## 改善箇所説明図

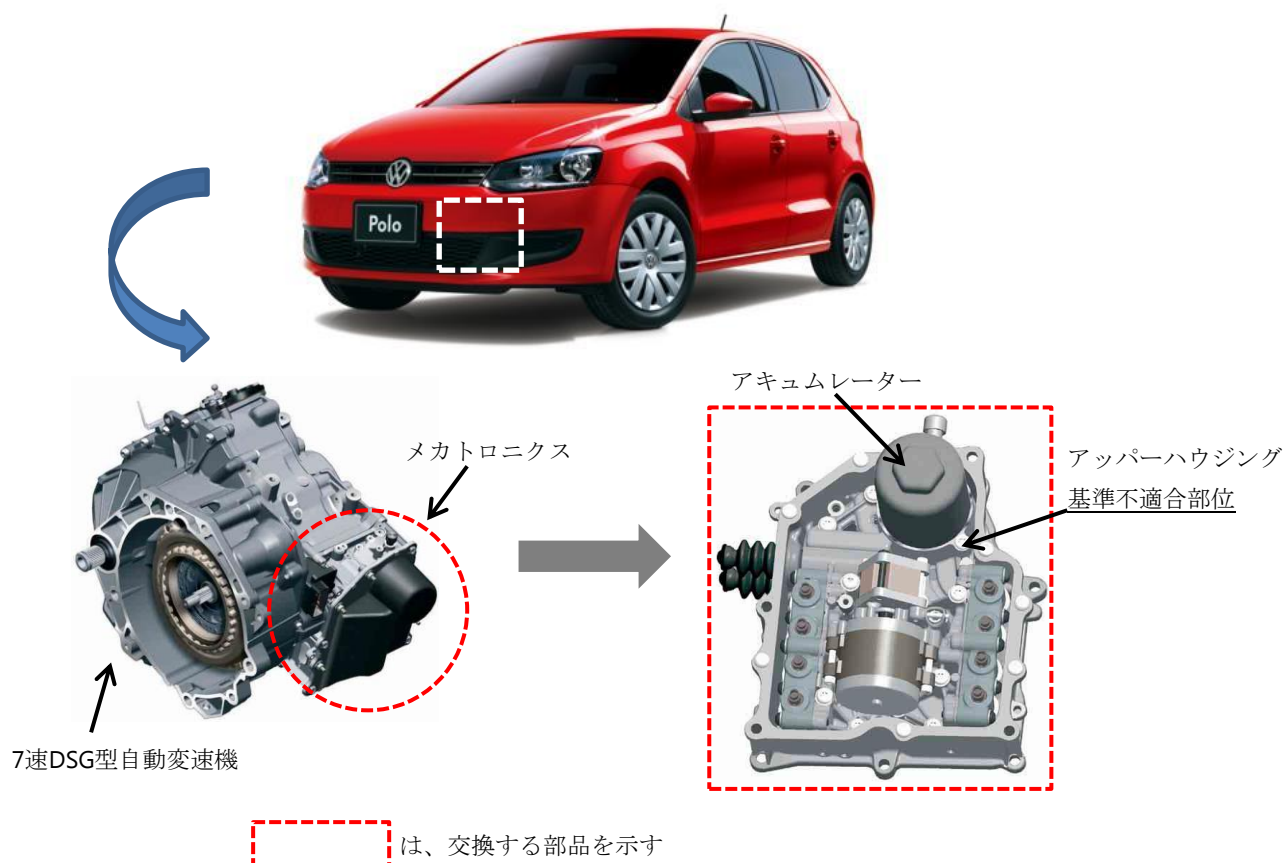
7速DSG型自動変速機のみカトロニクスにおいて、アッパーハウジングのねじ切り加工が不適切なため、耐久性が不足しているものがある。そのため、アキュムレーターの継続的な油圧変化による疲労の蓄積により、アッパーハウジングに亀裂が発生し、油圧が低下して、最悪の場合、駆動力が伝達されず走行できなくなるおそれがある。

全車両、アッパーハウジングの製造ロットを確認し、該当する場合はアッパーハウジングを対策品に交換する。
